## Bulletin Nr.2-2018

### ADAC-GTC Ausschreibung 2018 Reg. Nr. 800/18 ADAC Nordbaden

Änderungen bzw. Ergänzungen zu nachfolgenden Artikeln unter der Reg. Nr. 800/18 genehmigten Ausschreibung des ADAC Nordbaden zur German Team Championship

##### §5.9 b Isolator

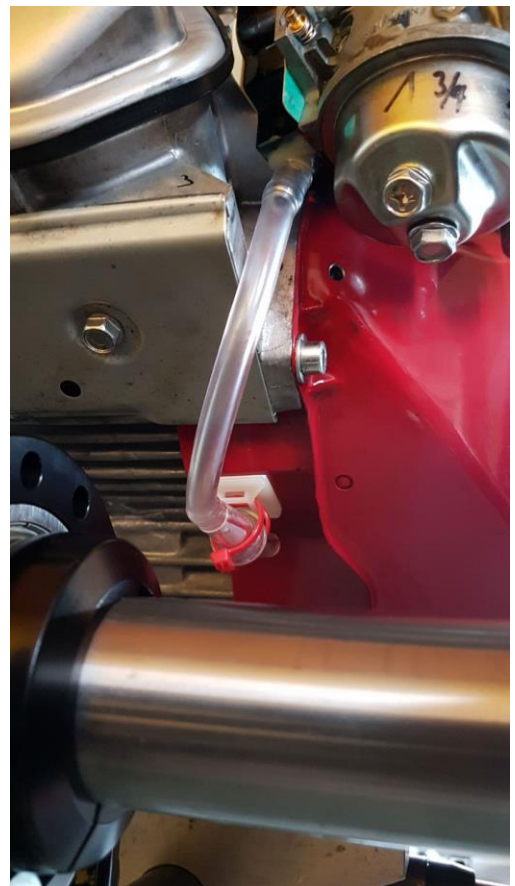
Zugelassen ist auch Isolator Typ Honda GX 390 HB-Umbau (siehe Bild)  
Bei Verwendung dieses Isolators, darf der Entlüftungskanal für Schwimmerkammerentlüftung am Vergaser, verschlossen werden. (siehe Bild
